Réponse au courriel du 29 janvier 2015

**Compléments aux dossiers de définition de conditions
particulières d'application du titre III du décret 99-1046
Compartiments du Bloc Pile (RHF n° 481, 482, 483, 487, 490, 492,
493, 495, 504, 505, 512, 514, 521, 520)**

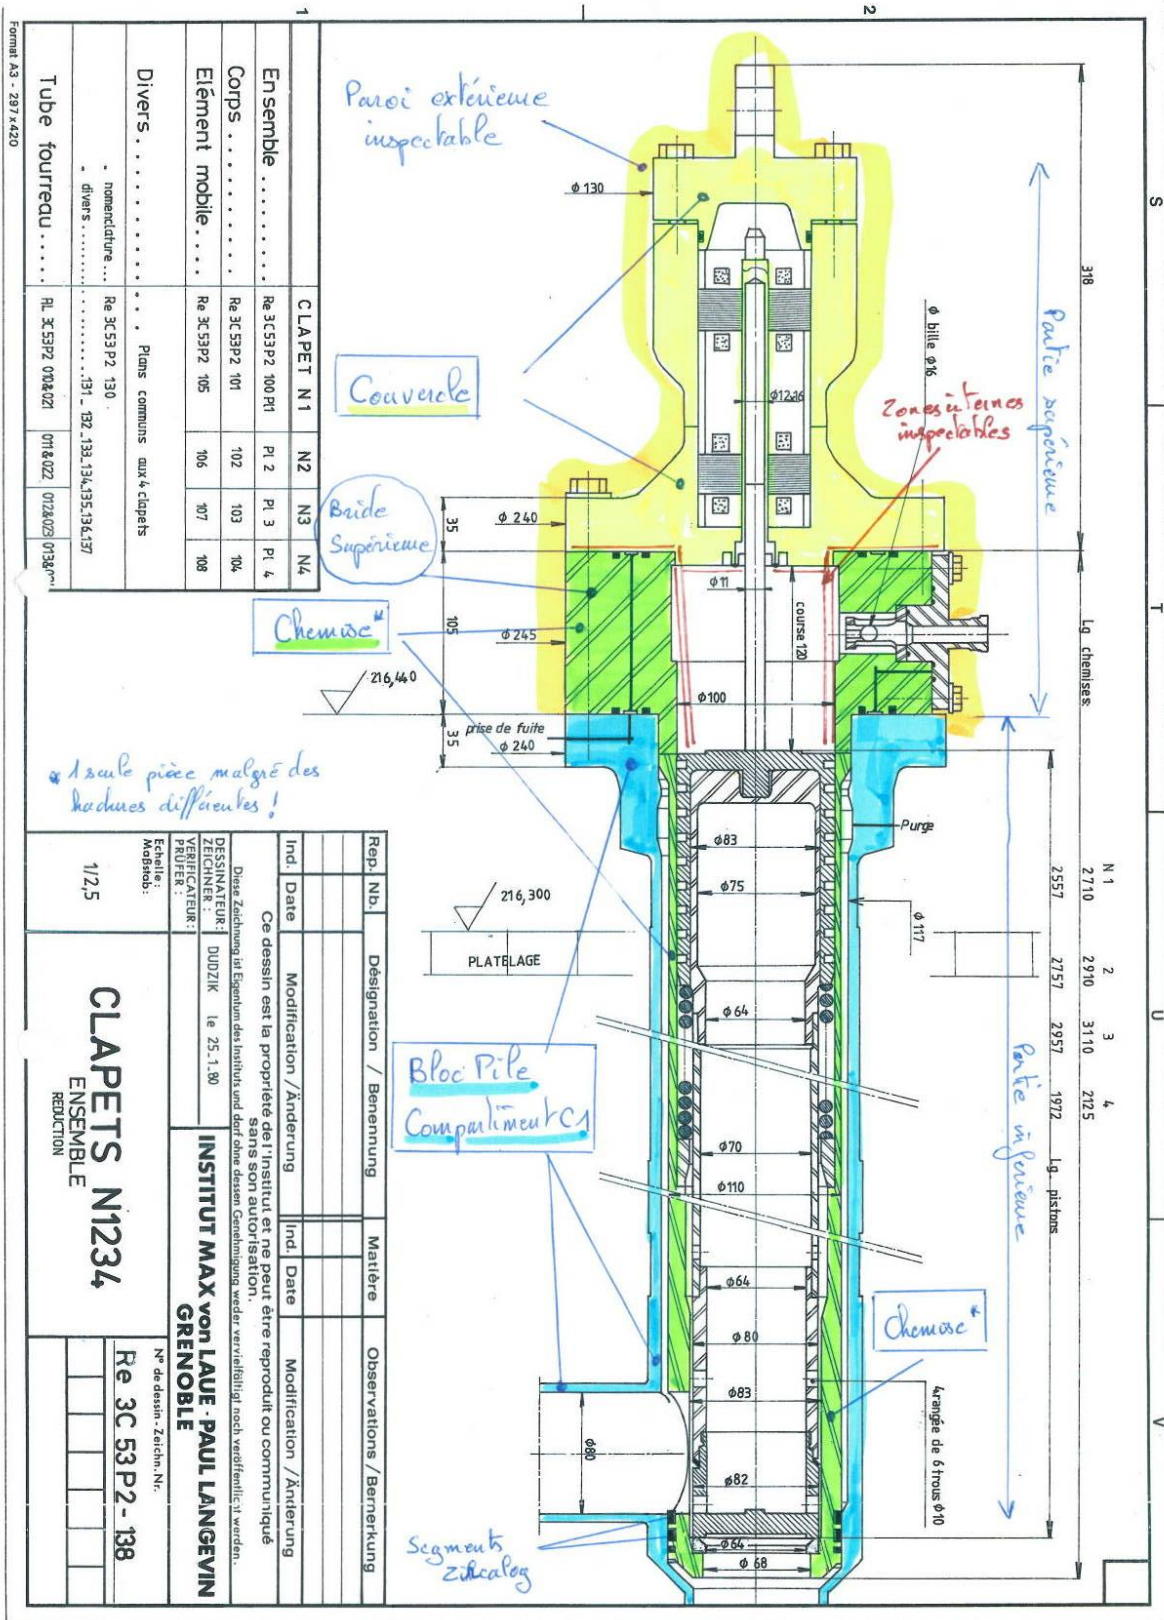
p26 indique la présence de la vanne 713VP04 et des clapets 713CN1, 713CN2, 713CN3. Il est indiqué (p29) que seule la partie supérieure des clapets fera l'objet de l'inspection visuelle externe requise (VE partielle) et que la requalification ne sera faite qu'en cas de remplacement. P45 indique épreuve du couvercle seule en requalification périodique.

L'exploitant doit lever l'ambiguïté entre les pages 29 et 45. Contenant de l'eau lourde, ces accessoires sous pression sont ESPN. Les aménagements prévus (VE partielle, pas d'épreuve ou pas de RP ?) doivent faire l'objet de justification.

La rédaction du rapport peut être reprise mais les pages 29 et 45 indiquent que les inspections extérieures des accessoires sous pression sont réalisées sur la totalité des parois externes résistant à la pression. Pour les clapets, ces parois constituent les parties supérieures, la partie inférieure étant à l'intérieur du compartiment et ne résistant pas à la pression vis-à-vis de l'extérieur (voir schéma ci-après).

Pour ce qui est des gestes de requalification sur les clapets :

- la visite extérieure est réalisable, (zone orange sur schéma),
- la visite intérieure est réalisable partiellement : le couvercle (jaune), l'élément mobile et l'intérieur de la chemise sont inspectables (zone rouge sur schéma). Par contre, la chemise et la bride supérieure (vert) ne sont pas démontables pour une inspection (conception avec des segments Zircaloy non prévue pour un démontage périodique : risque de détérioration des surfaces du bloc pile (bleu) => non réparables),
- seule l'épreuve du couvercle (jaune) est réalisable. L'épreuve de la bride supérieure (vert) n'est pas réalisable (nécessite son démontage : voir risques ci-dessus).

Tous les gestes de requalification sont réalisables sur la vanne.

L'ILL s'engage à intégrer l'application de la méthode aux accessoires sous pression 713CN1, 713CN2, 713CN3 et 713CN4. Les facteurs ayant un impact sur la probabilité de défaillance (fabrication, état et dégradations potentielles) seront strictement inférieurs à 3. Sachant que ces accessoires sous pression sont constitués des mêmes matériaux que C1 (AG3NET, Zy-4), qu'ils sont exploités de la même façon et que ce sont les mêmes fluides qui sont en contact avec les parois que pour le compartiment C1, les mêmes dispositions préventives DP1, DP2 et DP3 que pour le compartiment C1 sont retenues (cf. §7 du RHF 521 ind. 0).

Ensemble disque de rupture
915 DRO 1

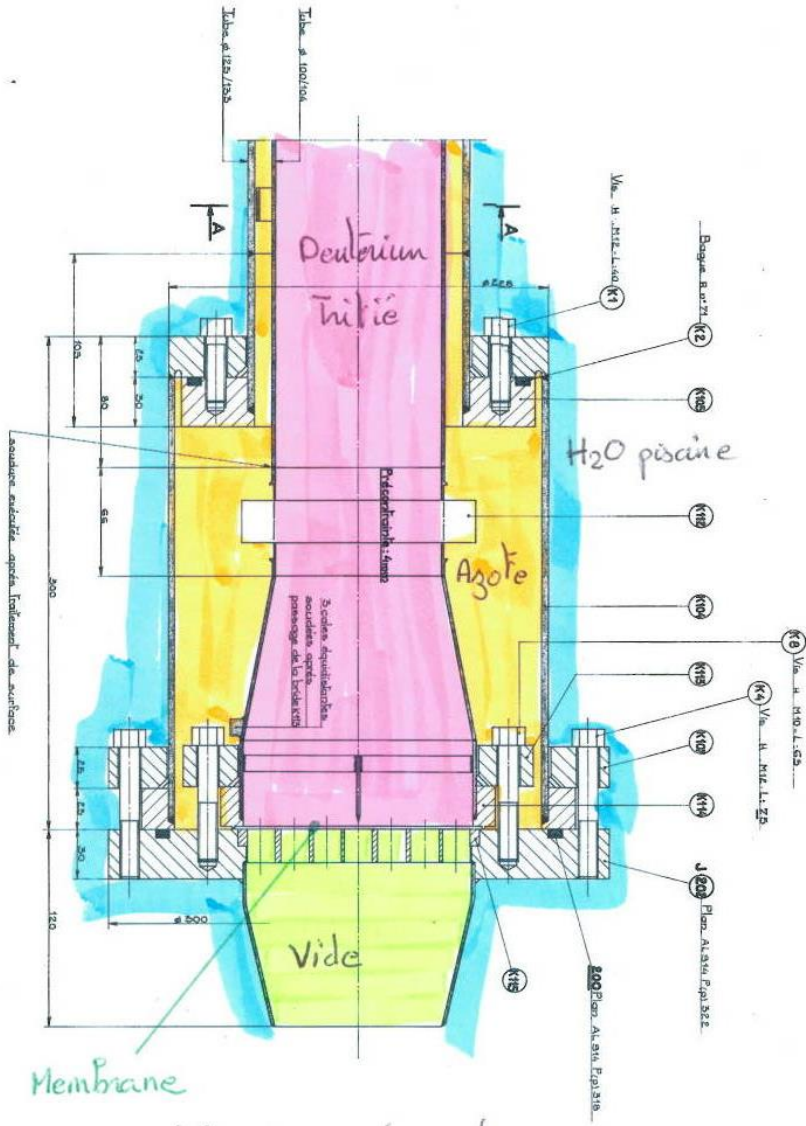
P14, l'exploitant indique la présence des disques de rupture DR01 et DR02. P44 indique que ceux-ci ne font l'objet d'aucune vérification en IP tous les 40 mois. L'exploitant doit indiquer si ces accessoires sont des ESPN. Si oui, les éléments de justification et de compensation doivent être fournis. Si non, la demande d'aménagement éventuelle doit être considérée dans le cadre de l'arrêté du 15/03/2000.

L'accessoire de sécurité 919DR01, compte tenu de son accessibilité, de la complexité de son montage et de son intégration dans l'installation, ne peut pas être inspecté extérieurement tous les 40 mois ni tous les 120 mois. Il en est de même pour son démontage pour les gestes de requalification tous les 120 mois.

Motivations 919DR01: ce disque de rupture est de fabrication spéciale et spécifique à l'installation. Il est intégré dans l'installation pour permettre une mise en communication de deux circuits en cas d'accident. Ces deux circuits ne sont proches physiquement que dans la piscine réacteur, grâce des tronçons de tuyauterie dont la partie deutérium tritié est en double paroi (voir plans d'installation ci-après). L'accès aux parois extérieures ou intérieures sous pression du disque de rupture n'est possible que par démontage de la cloche double enveloppe pressurisée en azote (voir plan d'ensemble du disque). Le démontage de cette cloche, dans la piscine réacteur à 6,5 m au-dessus du platelage (accès

difficile), avec une tenue de protection radiologique et des gants (contamination) est une opération complexe et à proximité de structures irradiantes (tube guide courbe). De plus compte tenu des longueurs de tuyauteries, de la nécessaire mobilité de la paroi interne par rapport à la paroi externe (du fait des variations de température du gaz deutérium à proximité du condenseur), le desserrage des bridages de cette cloche ne peut être réalisé qu'après la mise en place d'outillages permettant la reprise des efforts des nombreux soufflets de compensation des lignes. Pour l'accès à la paroi intérieure du disque de rupture, il est également nécessaire de démonter une partie des tuyauteries de deutérium tritié, ce qui augmente les temps d'intervention (+ 2 à 3 semaines) et la complexité. Le rétablissement des étanchéités est également long et compliqué (plusieurs jours). Pour réaliser ces démontages-remontages, il est indispensable de vidanger la cellule en deutérium impliquant un rejet de deutérium tritié (de l'ordre de 2.10^6 MBq).

Ces travaux n'ont pour l'instant été réalisés qu'une seule fois depuis l'origine lors de la rénovation de l'installation en 2005, où l'ensemble des tuyauteries a été démonté.

Pour ces raisons, l'accès aux parois externes et internes de cet accessoire n'est pas possible tous les 40 et 120 mois.
